## Capitolo 4 Quadro di riferimento progettuale

### 4.1 Considerazioni sugli aspetti trasportistici e funzionali

**Fig.3**

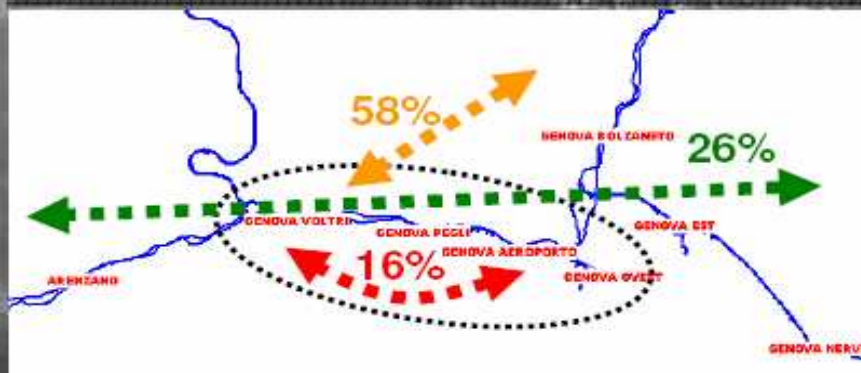
Da queste matrici, sempre sulla presentazione dell'Ing. Righetti del Marzo 2009, si decantava la Gronda come in grado di assorbire circa il 50% del traffico odierno sulla A10: praticamente TUTTO il traffico passante (ovvero il 26% del traffico totale) e parte del traffico interno e di scambio (**Fig. 3**).

LA GRONDA DI PONENTE RISULTA IN GRADO DI ATTRARRE CIRCA 43'000 SPOSTAMENTI TOTALI GIORNALIERI, CIOÈ IL 30%, DELLA DOMANDA DEL BACINO TERRITORIALE INDIVIDUATO E OLTRE IL 50% DEL TRAFFICO OGGI DISTRIBUITO SULLA TRATTA URBANA DELLA A10.

Fig.4 i flussi scorpati secondo le matrici O/D del 2007 per l'area analizzata dall'Ing.Righetti

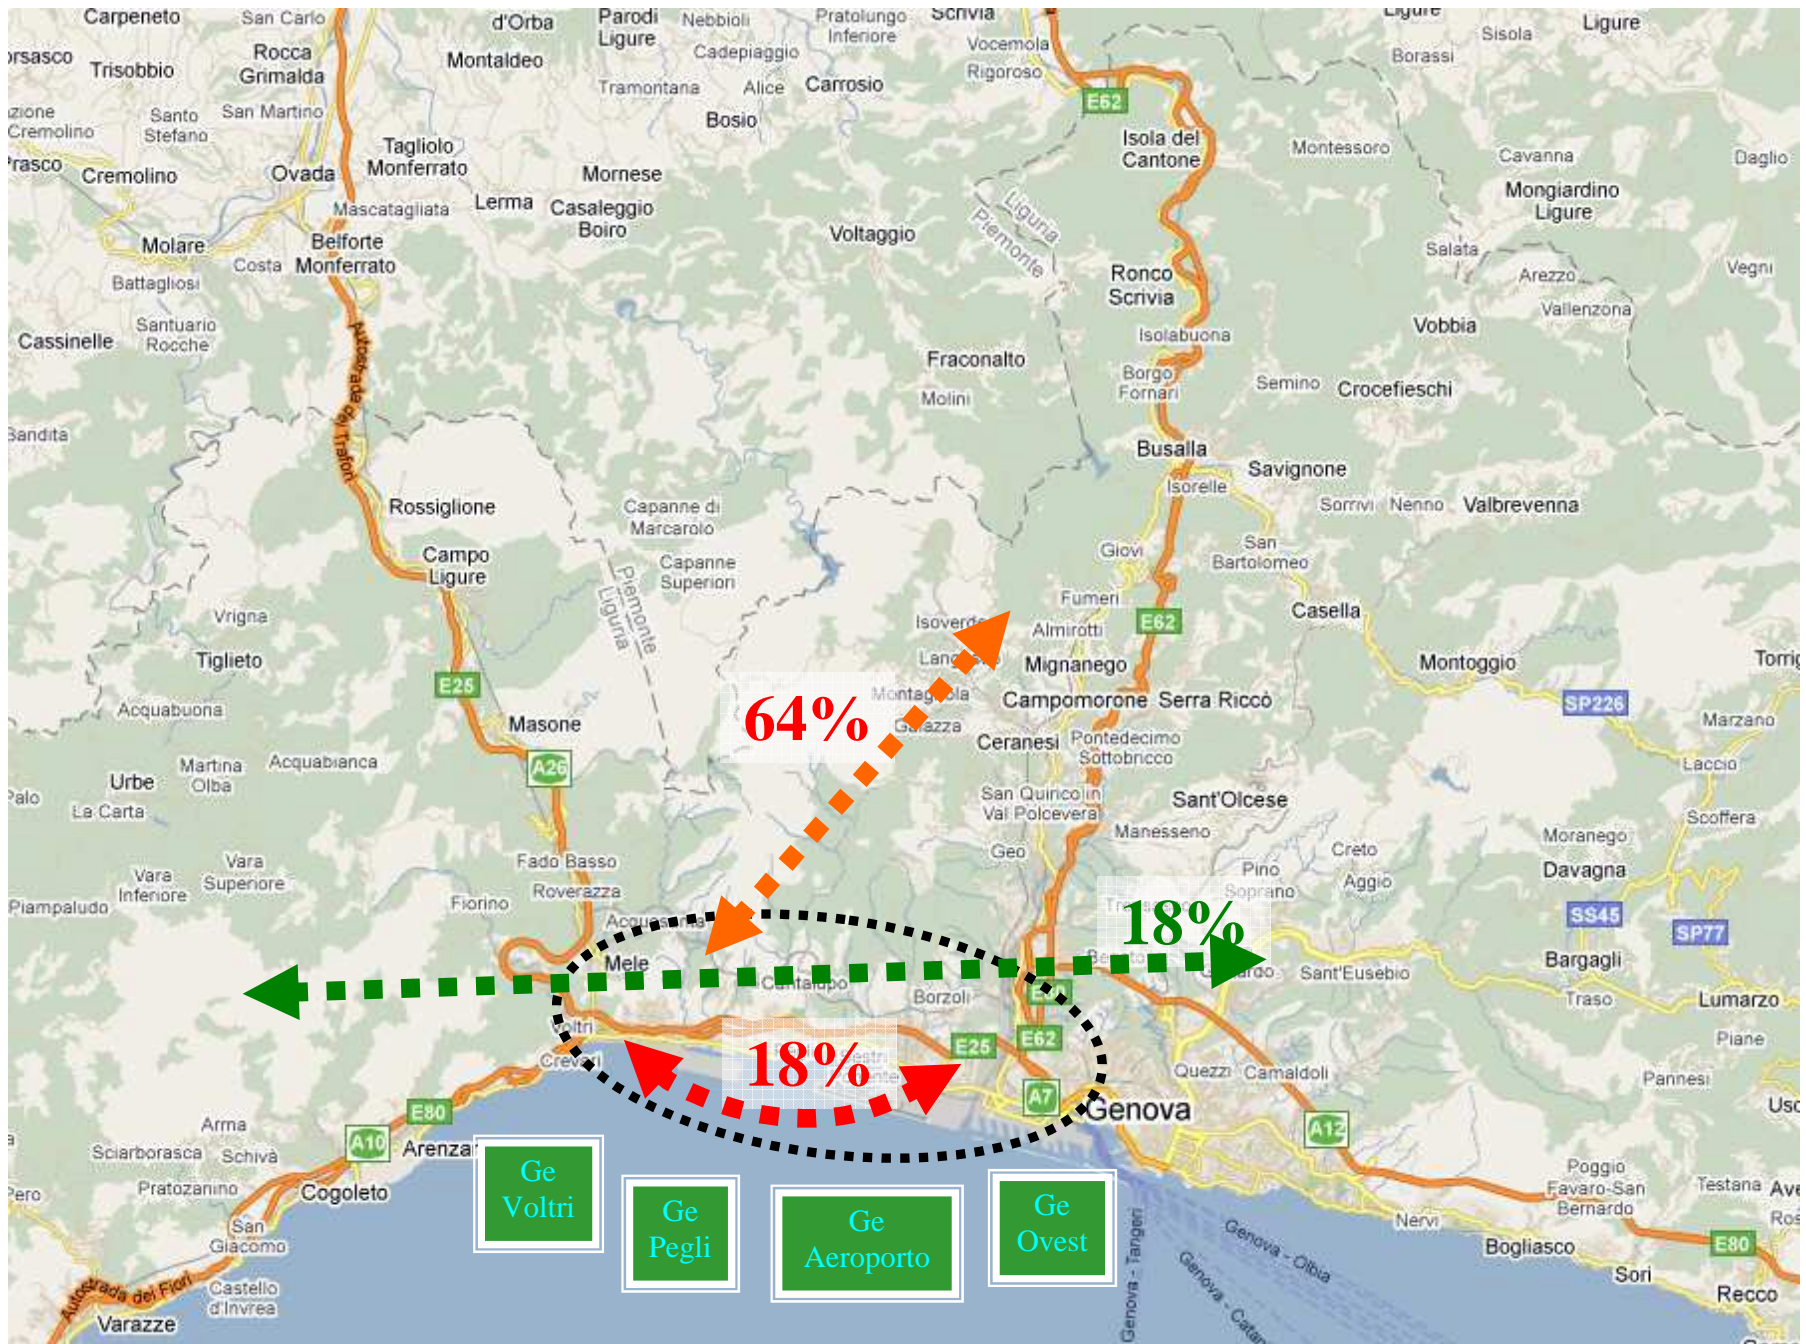
Per l'area analizzata dall'Ing. Righetti si ottengono i seguenti dati (**Fig.4**):

- **64%** di traffico di scambio (origine o destinazione fuori dal nodo)
- **18%** di traffico interno (origine e destinazione all'interno del nodo)
- **18%** di traffico passante (origine e destinazione fuori dal nodo)

Fig.5 i flussi scorporati secondo le matrici O/D del 2007 per l'area Comune di Genova

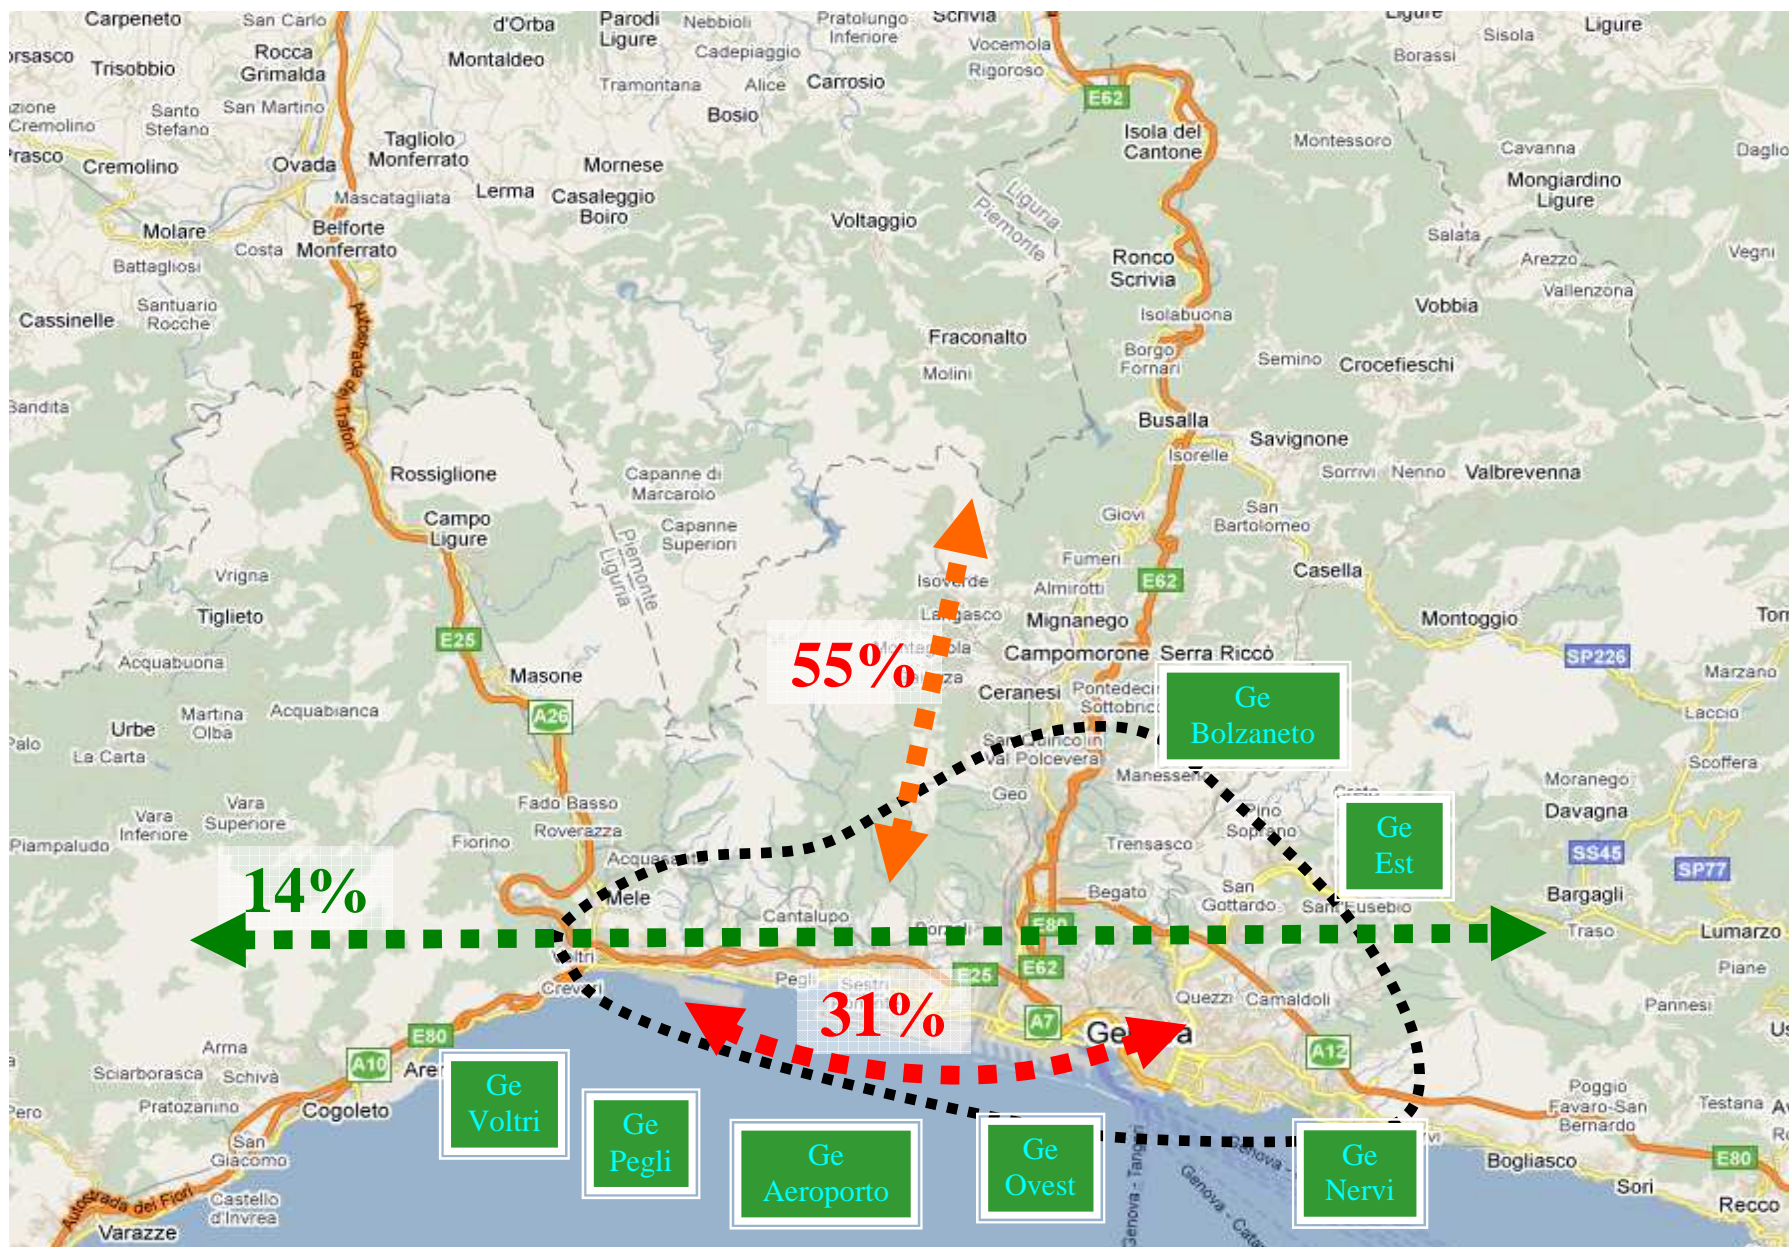
Allargando il nodo all'area del Comune di Genova si ottengono questi dati (**Fig.5**):

- **55%** traffico di scambio (origine o destinazione fuori dal nodo)
- **31%** traffico interno (origine e destinazione all'interno del nodo)
- **14%** traffico passante (origine e destinazione fuori dal nodo)

Fig.6 i flussi scorpati secondo le matrici O/D del 2007 per l'area metropolitana (provincia di Genova)

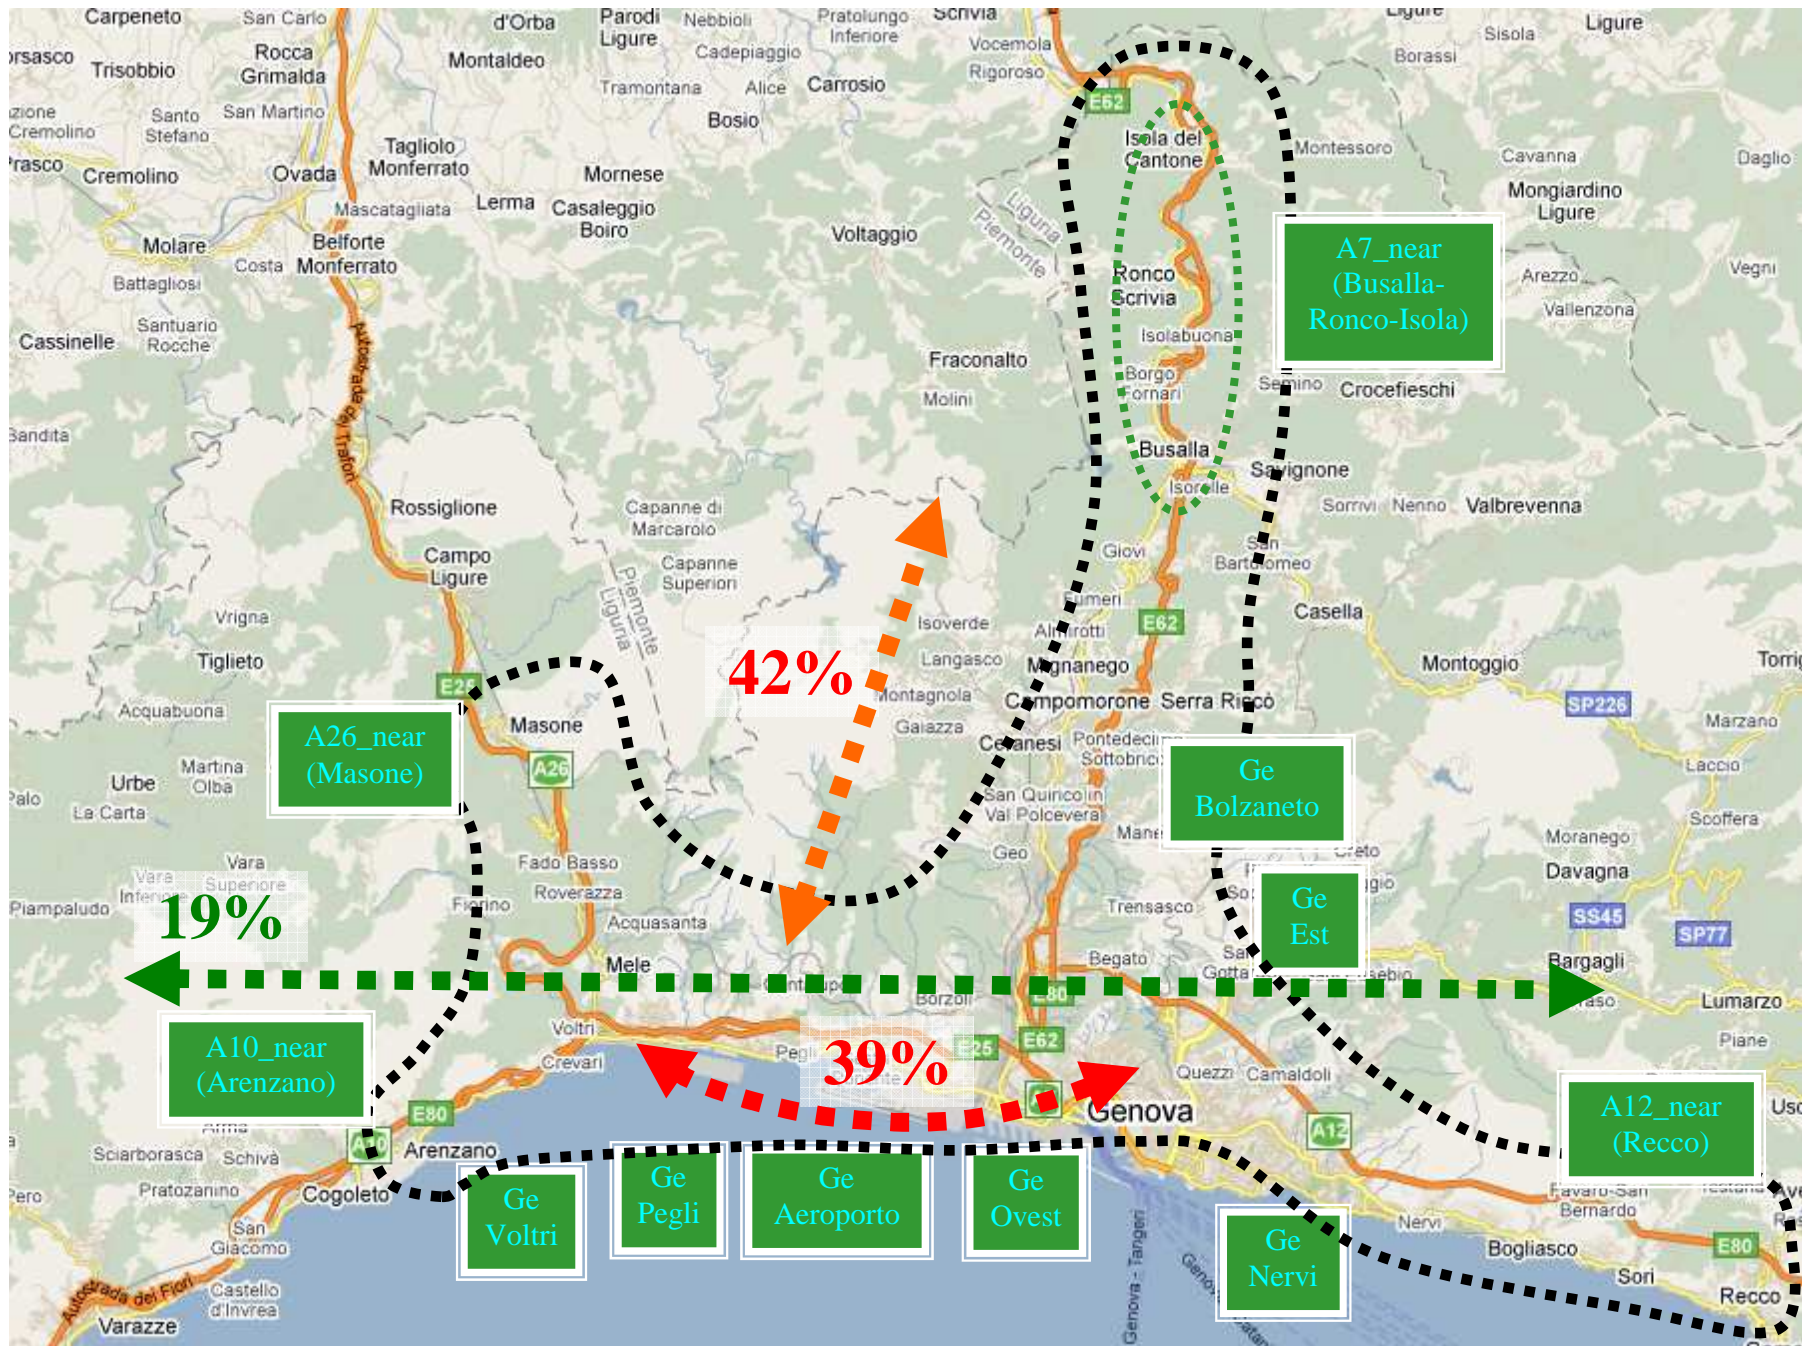
Allargando ulteriormente il nodo all'area metropolitana (**Fig.6**)

- **42%** traffico di scambio (origine o destinazione fuori dal nodo)
- **39%** traffico interno (origine e destinazione all'interno del nodo)
- **19%** traffico passante (origine e destinazione fuori dal nodo)

Rispetto al nodo metropolitano (**Fig.6**), abbiamo considerato che possano andare in A10bis i seguenti flussi (per tutti si è considerato anche il tragitto al contrario):

Possiamo quindi affermare che la A10bis potrebbe sottrarre **al massimo il 22,4%** del traffico **BIDIREZIONALE** della attuale A10 ovvero circa l'11% del traffico **MONODIREZIONALE**.

Anche per questi motivi riteniamo la compensazione sicuramente molto ottimistica e **possiamo tranquillamente affermare che la A10bis sottrarrebbe MENO del 20% del traffico dalla attuale A10.**

Fig.7 la distribuzione capillare delle stazioni ferroviarie per l'area metropolitana (provincia di Genova)

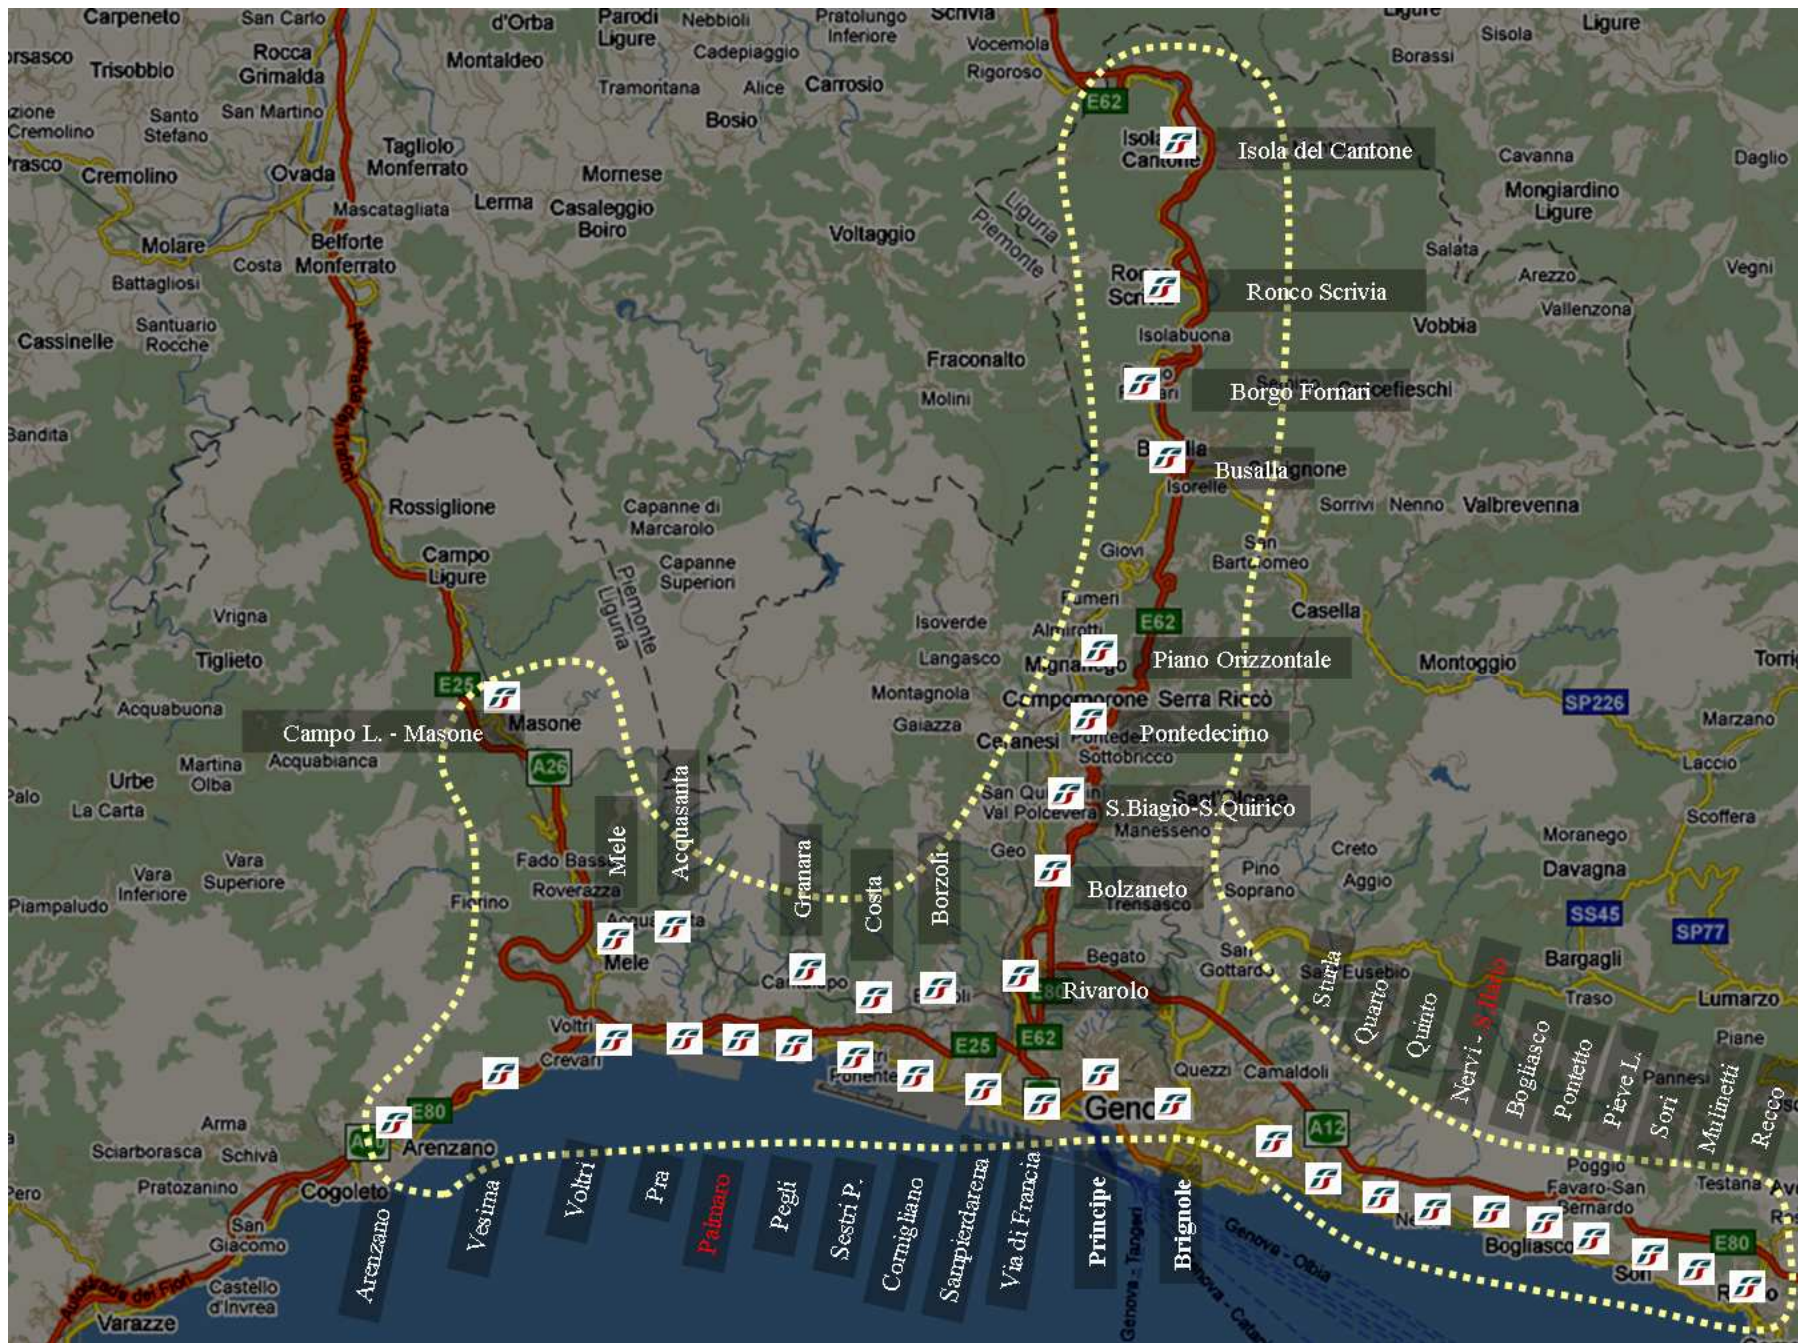
A questo proposito, riteniamo utile indicare, a mero titolo di esempio, la capillarità e la distribuzione delle stazioni e delle fermate ferroviarie rispetto al nodo metropolitano precedentemente analizzato (**Fig.7**).

Si ritiene che gli importanti investimenti effettuati e previsti sul nodo ferroviario di Genova, possano portare ad un aumento dell'offerta di mobilità passeggeri e merci. In questo modo il sistema ferroviario potrà essere in grado di mitigare i picchi di traffico nel nodo autostradale Genovese, intercettando più efficacemente buona parte del traffico interno (39%) e con un po' di lungimiranza anche del traffico di scambio (42%). Avremo così risultati migliori, e in meno tempo, evitando il pesante impatto ambientale, sociale ed economico della Gronda di Ponente.

Figura 6-1 Schema sinottico del processo di gestione delle terre amiantifere

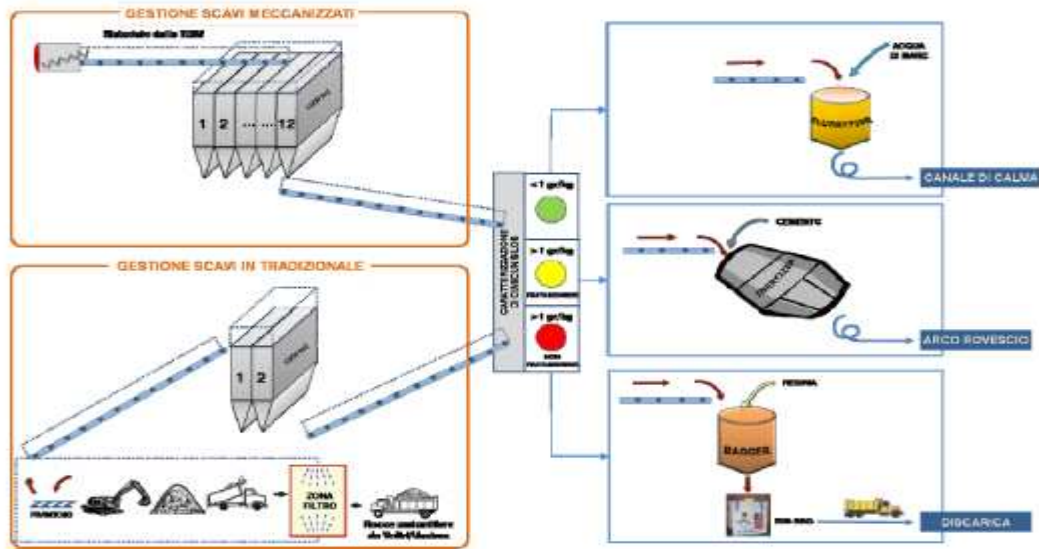
In sostanza nel cantiere CI 14 saranno trattati diversi milioni di metri cubi di terre amiantifere con la possibilità di emissioni di fibre d'amianto in tutte le fasi di lavorazione:
